Zhejiang Gaocheng Autoparts Co.,Ltd

PART No 零件名	40935-8		
MATERIAL	Chinese steel 45	SCALE: NTS	APPD: 批准 / DRN: 制图 Pan 2019.06.30
FINISH	Remove all sharp edges, burrs, slivers and swarf, break all edges 0.127-0.254mm. Bare steel with self colour , oil dipped. 去除所有毛刺，铁屑等残留物，锐边倒钝0.127-0.254mm. 光身，镀油。		DATE: 日期 / CHK: 审核 Pan 2019.06.30

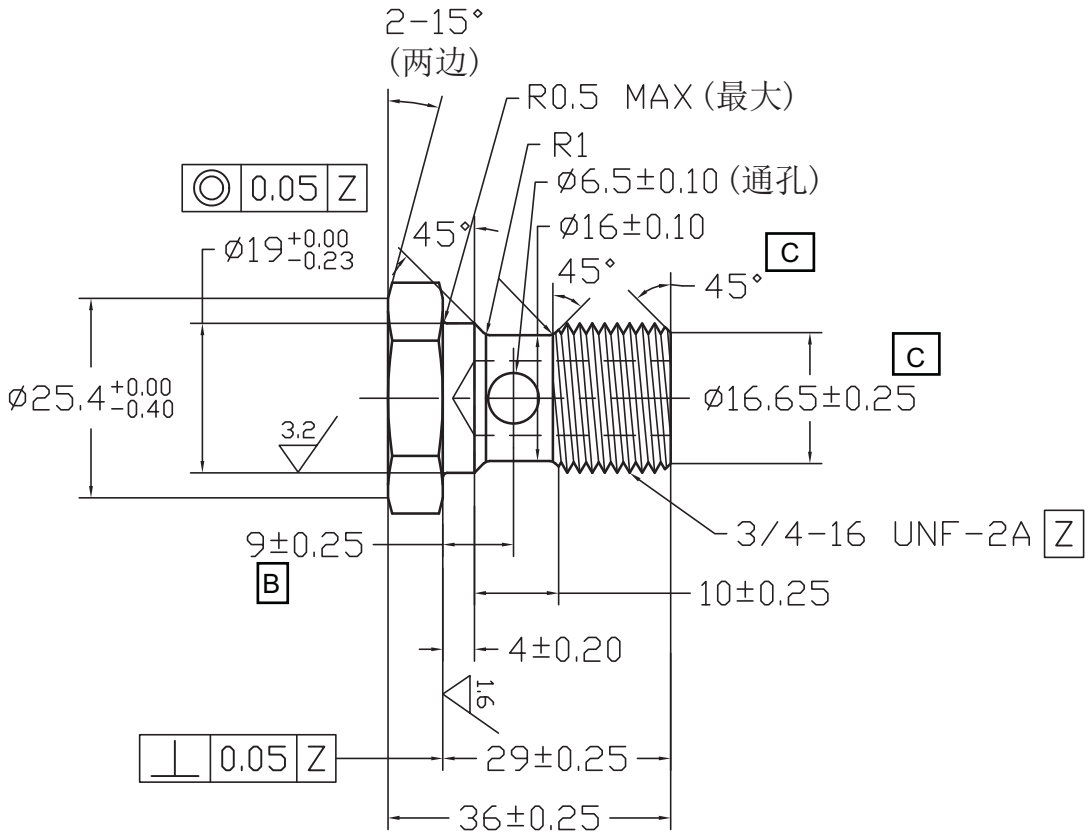
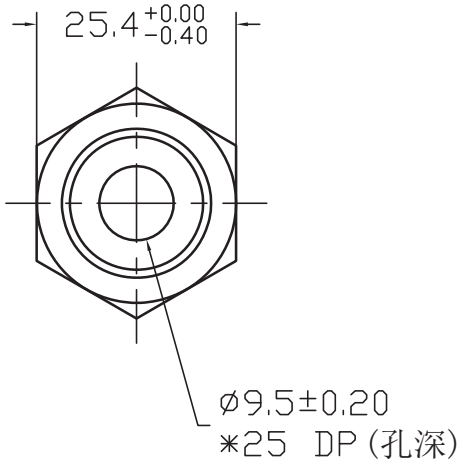
REV 更改号	DATE 日期	REVISION DETAILS 更改内容	APPD 审核并批准
A	Aug.3,2013	change the surface treatment from zinc plating to oil dipped	
B	Jul.13,2016	Change 9 +/-0.20 to 9 +/-0.25	
C	Jun.30,2019	Change 1x45degree to 45degree Add dia.16.65 +/-0.25
